Geschäftszahl : P/2016 - 066

## Gutachten / Sanierungsvorschlag

über Schwimmbadbeschichtung

beim Wohnhaus Fam.Musterfrau/Mann

Bild Nr.1

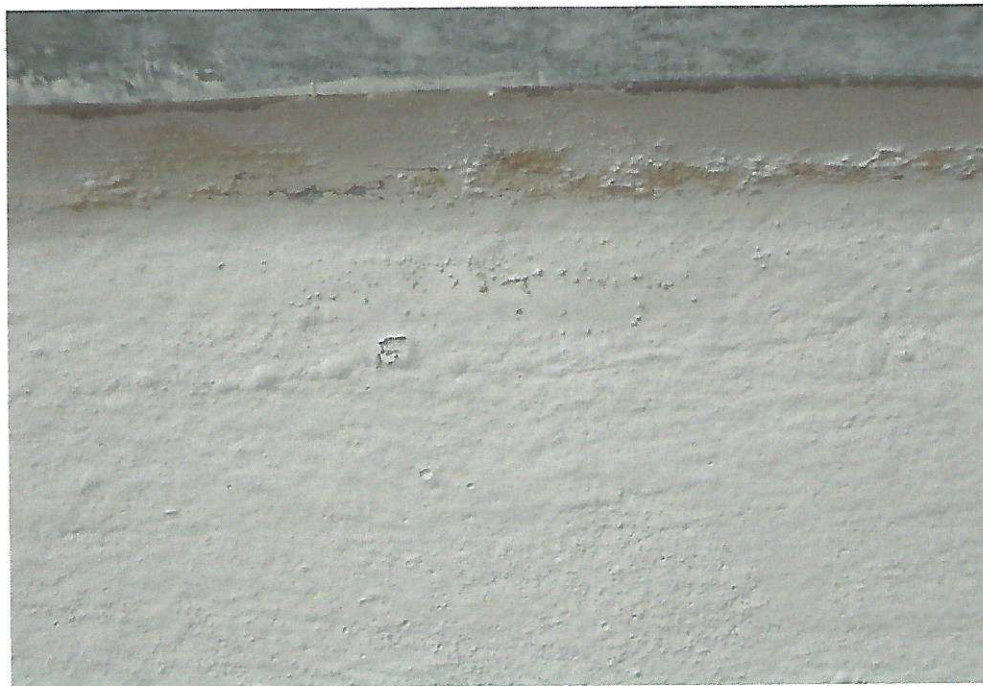
Die bereits vorhandenen größeren Risse in diesem Bereich wurden aufgeschnitten und verspachtelt.

Foto Nr. 1 und 5

Eine Wasserdichtheit ist jedoch auf keinen Fall gegeben. Das Wasser dringt durch die Beschichtung selbst, als auch durch die bereits abgeschuerten Beschichtungsstellen. ( Foto Nr.1 / 5) die abgeplatzen Stellen, Risse und offenen Blasen ( Foto Nr.2/3/4/5) in die darunter liegende Spachtelung und in weiterer Folge in den Betonuntergrund ein, und kann dies zu weiteren Blasenbildungen führen.

Ebenso müssen die Wand- und Treppenflächen abgefräst ( möglichst staubfrei), mit EP-Harz grundiert und mit EP-Mörtel und Stellmittel ca. 4mm stark abgspachtelt werden und können in weiterer Folge mit der gewünschten Farbe überrollt werden.

Bild Nr.2

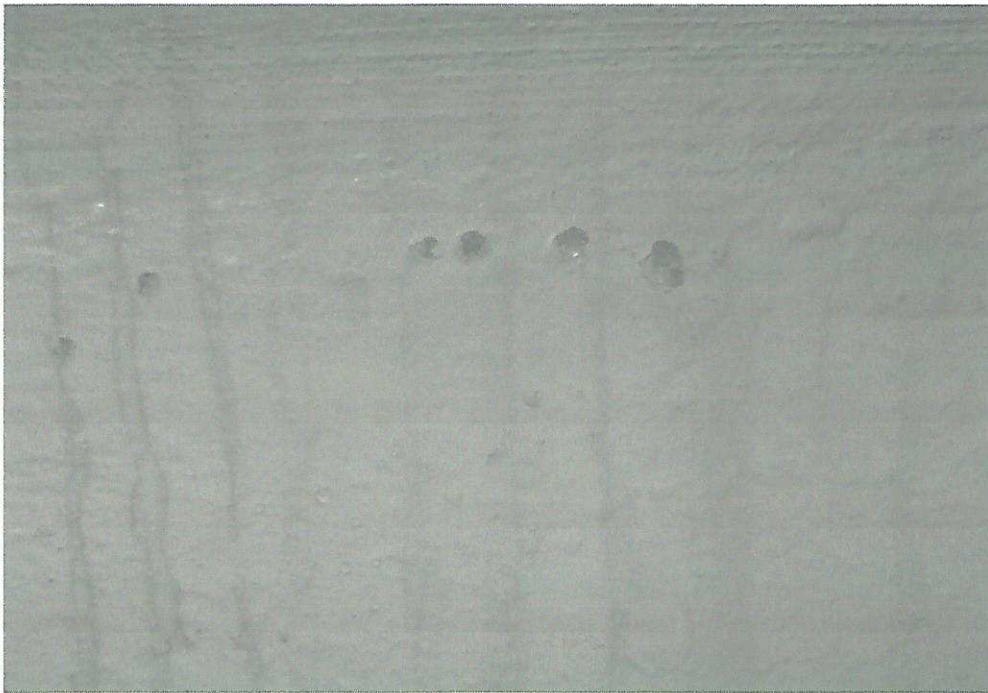
Bei der Befundaufnahme waren an den beschichteten Beckenwänden sehr viele Blasen erkennbar.  
Ebenso waren bereits Blasen aufgebrochen und ist die, von der Fa. Fix Sanier GmbH aufgebraachte Dünnbeschichtung von der darunterliegenden Betonwand abgeplatzt.

Foto Nr. 2 / 3 / 4 und 5

Weiters war klar erkennbar, dass das Wasser durch den bereits vorhandenen Haarriss zwischen dem Mörtelkleberbett und den Abdeckplatten aus Naturstein eingedrungen- und in weiterer Folge wieder ausgetreten ist.  
Ersichtlich an den Aussinterungen im Rissbereich.

Foto Nr.2
